Gemeente Amsterdam

Nota van Beantwoording

Concept stedenbouwkundig plan vernieuwing Maassluisstraat

dd. 6 januari 2026

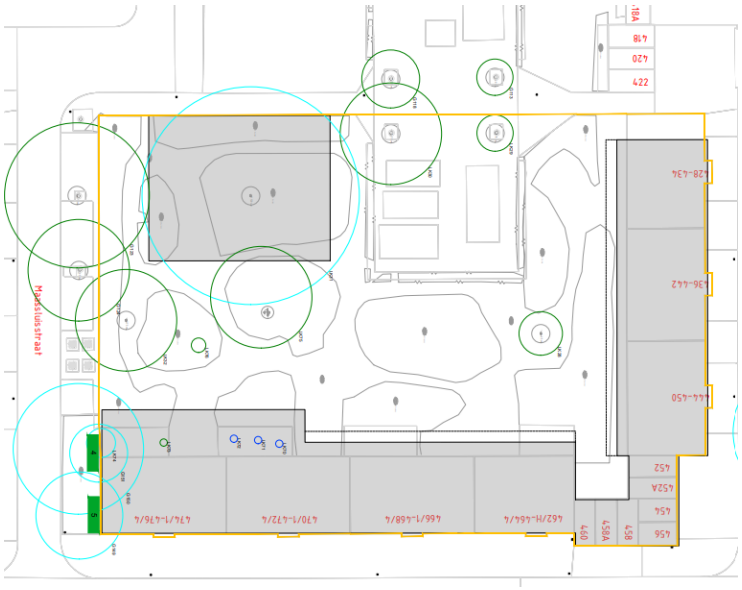
Indiener woont aan de Maassluisstraat 364 en geeft aan zich zorgen te maken of de boom in blok 2 wordt gekapt. De indiener vraagt of deze boom in het plan blijft en vindt het belangrijk dat deze niet wordt gekapt.

In het stedenbouwkundig plan en de investeringsnota is vergroening en het behoud van bestaande bomen een belangrijke ambitie. Voor het projectgebied is een Boom Effect Analyse (BEA) uitgevoerd om te onderzoeken welke bomen kunnen blijven staan bij de nieuwbouw. De meeste bomen zijn gezond en kunnen nog lang mee. We willen zoveel mogelijk bomen behouden, daarom is er extra afstand tussen de bomen en de tuinblokken aangehouden. De rijen platanen worden hierdoor niet gekapt. In het totaal worden er 35 van de 228 bomen gekapt om plaats te maken voor de nieuwbouw. Helaas kan de zwarte populier tussen toren 3 en 4 niet behouden blijven. Dit is de boom die in onderstaande tekening is aangegeven met een cyaan kleurige cirkel op het donkergrijze vlak. De locatie van de boom is erg ongelukkig, omdat deze precies midden in het bouwvolume van het tuinblok staat. Het verplaatsen van de boom lijkt niet mogelijk, omdat het een grote volwassen boom is met een stamomtrek van 120 cm. Dit moet echter verder worden onderzocht en onderbouwd bij de kapaanvraag.

Ook moeten 3 essen aan het einde van de zijstraten verwijderd worden. Deze kunnen niet blijven omdat ze te dicht op de nieuwe bebouwing staan. Op deze plekken komen weer nieuwe bomen, zodat het groene karakter van de straten blijft. Voor alle bomen die gekapt worden, komen nieuwe bomen terug. Dit heet bomencompensatie. Voor alle bomen die blijven staan wordt een Boom Beschermingsplan (BBP) opgesteld. Dit plan zorgt ervoor dat de bomen goed beschermd worden tijdens de werkzaamheden. Het plan wordt beoordeeld door een boomdeskundige en dit is belangrijk bij de uitvoering.

Deze inspraakreactie geeft geen aanleiding om de investeringsnota te wijzigen. De zorg over het behoud van bomen wordt meegenomen bij de verdere uitwerking van het ontwerp voor de openbare ruimte. Gemeente zal erop toezien dat bij de kapaanvraag is onderzocht of het mogelijk is om de zwarte populier te verplaatsen naar een plek in het plangebied.
